大飯原発の破砕帯に関する緊急要望書

直下を走る破砕帯（断層）を至急に検討・現地調査してください

地震・津波に関する意見聴取会（活断層関係） 委員各位 様
原子力安全・保安院長 深野弘行 様
経済産業大臣 枝野幸男 様

トレンチ北側の図: 設置許可申請書の図より渡辺満久氏作成

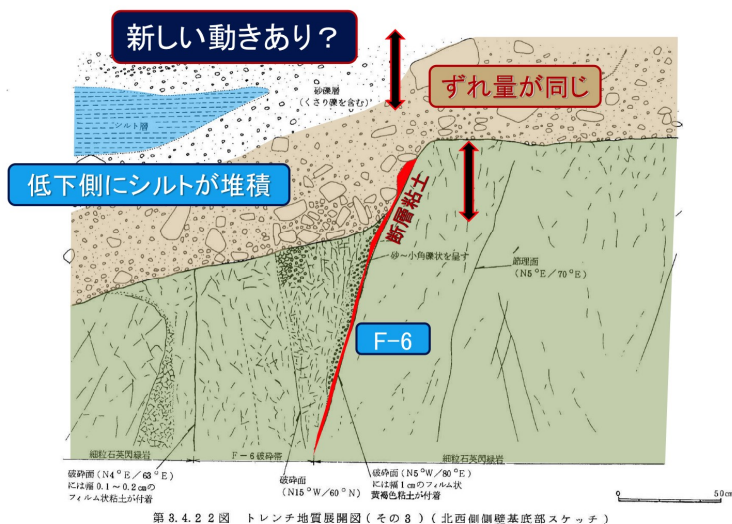
関西電力がこれまでのバックチェックで国に提出した説明資料の中では、設置許可申請書では出していたF-6破砕帯のトレンチ北側の図を省略していました。また、粘土の記述についても省略しています。

保安院は6月10日の福井県原子力安全専門委員会で、この断層について、建設前のトレンチ図の拡大版と写真を入手すると表明しています。これら資料も早急に公開すべきです。

1. 大飯原発直下の破砕帯について、新たな専門家の見解も考慮して、早急に詳細な検討及び現地調査を行ってください。
2. 破砕帯の実態を示す資料をすべて公開してください。
3. 少なくとも調査が終了するまで、大飯3・4号機の再稼働はしないでください。
